# 内蒙古富源益禾农牧业有限责任公司冷链配送中心项目 变更规划设计方案

变更说明

## 中地寅岗建设集团有限公司对内蒙古富源益禾冷链项目

### 变更说明

# 变更后立面图及剖面图

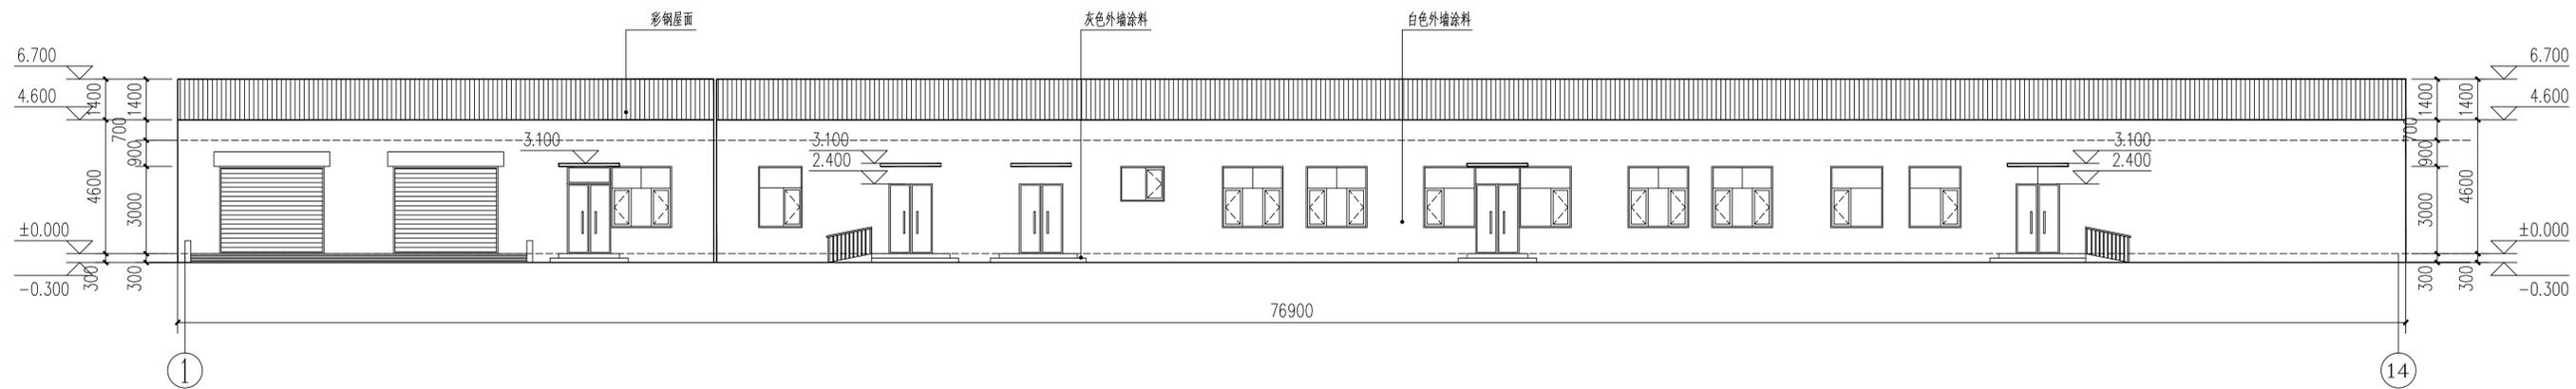
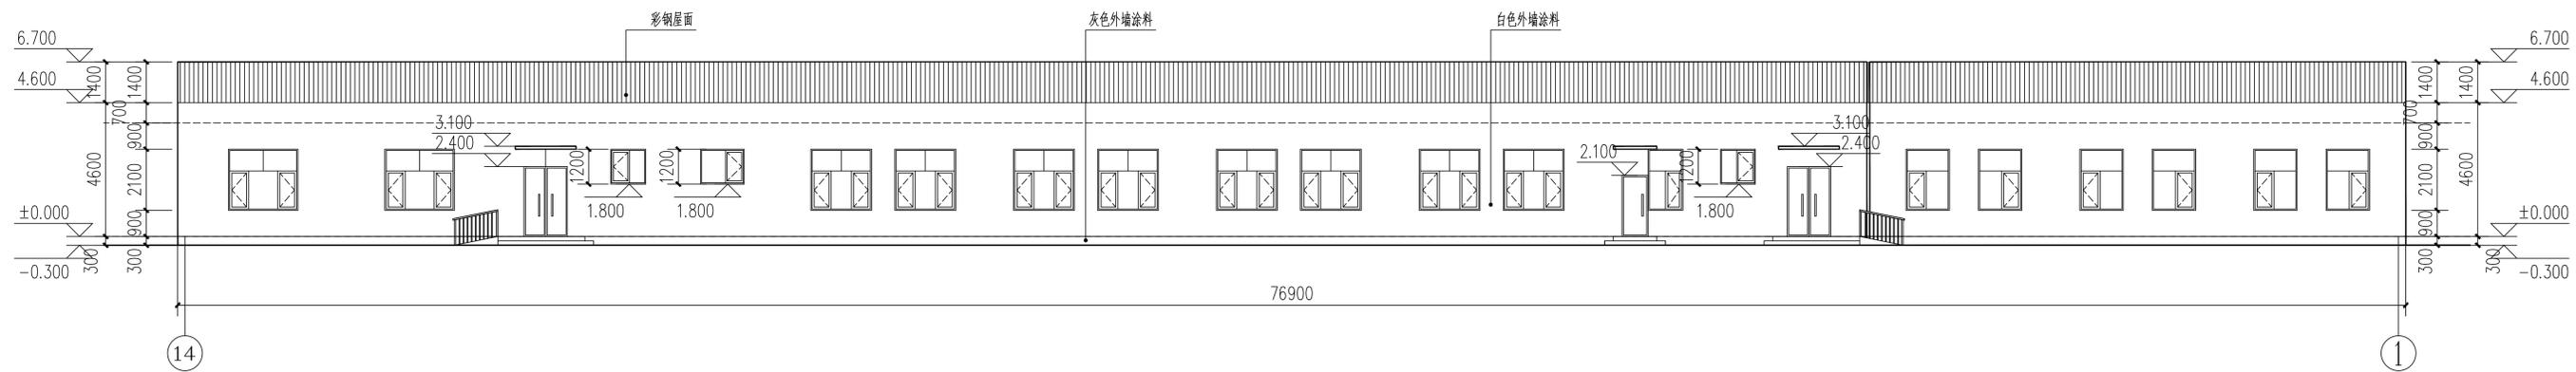
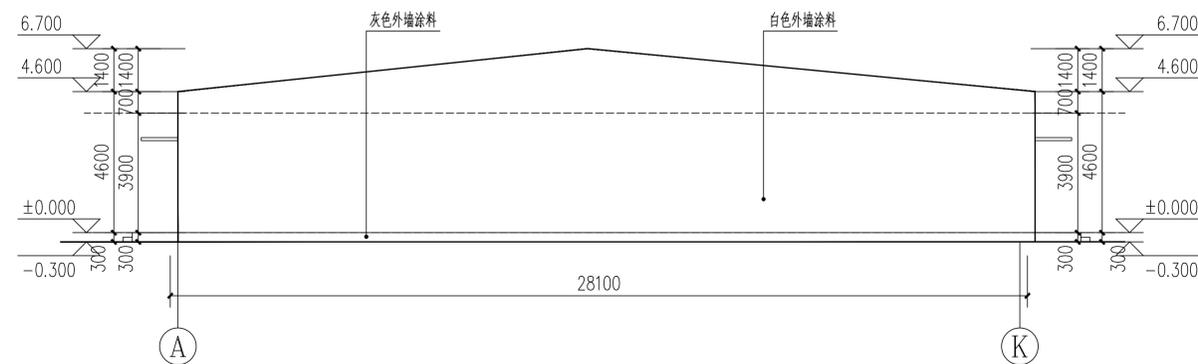
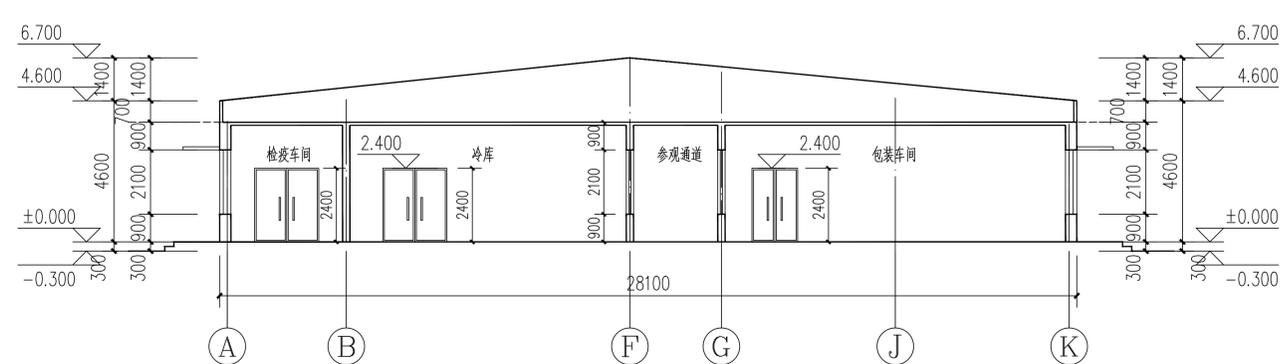
1. 设计一致性：在项目报建及施工图设计阶段，为满足屋顶围护、防水处理及人员安全防护的规范要求，设计图纸中已明确设置了高度为 0.7 米的钢筋混凝土女儿墙。该设计是建筑本体的固有组成部分。

2. 申报疏漏：在前期申报规划许可时，我单位及经办人员对建筑高度计算规则理解不深，误将主体结构檐口高度（3.9 米）申报为建筑总高度，遗漏了女儿墙部分的高度，导致许可内容未能完整反映实际设计。

本次仅变更主建筑规划申报高度数值，建筑主体结构、平面布局、功能定位、配套设施及施工标准均未发生任何变动，变更后高度符合项目所在区域规划限高要求及相关建筑规范，不涉及新增工程量、不改变项目整体布局，对项目合规性、实用性无不利影响，仅统一规划与实测数据。
